□【ロッキング橋脚を有する橋梁の大規模地震対策】において

発表会場での質問・回答 《中部》

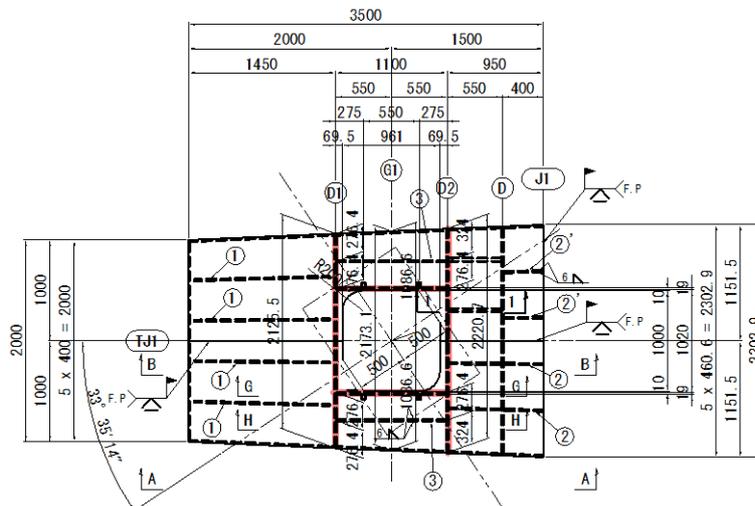
Q1) 橋脚の鋼製梁の支点部補強は、ロッキングピアが貫通する形となっているがどういった構造にされたか。

回答) 手元に図面がないため詳細は省略させていただきますが、ダイアで荷重を支持する構造としています。

補足) 梁の支点部構造は、ロッキングピアが貫通出来るように、ダイアを井型に組んだ構造としています。(下図は P1A 橋脚図よりの抜粋図ですが、赤着色部が支点部構造の部材を示します。)

図-1 追分橋(上下)対策前一般図

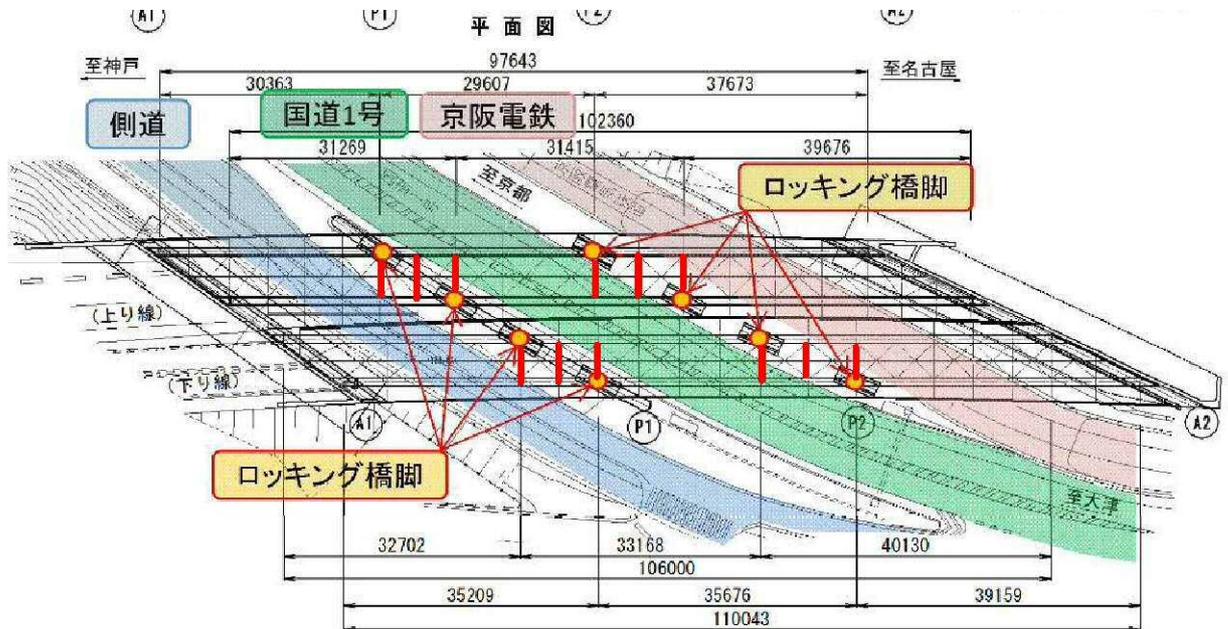
Q4) 耐震解析では、橋台背面土の地震時土圧や、受動側の場合はそのバネの影響を考慮されたか、それとも橋台の躯体は独立した形で解析されたか。また、解析結果で上部工にねじれが生じたのは、背面土圧の影響もあって位相差が生じたのか、そのあたりの知見を教えてください。

後日回答) 解析では、橋台の背面土はモデル化していません。上部工のねじれについては、端部だけでなく中間支点部の斜角も大きく、また中間支点部の横桁が桁に直角に配置されていることから、主桁間に位相差が生じたと推測しています。
(発表論文の図-1より。赤太線が中間支点部の横桁配置を示します。)
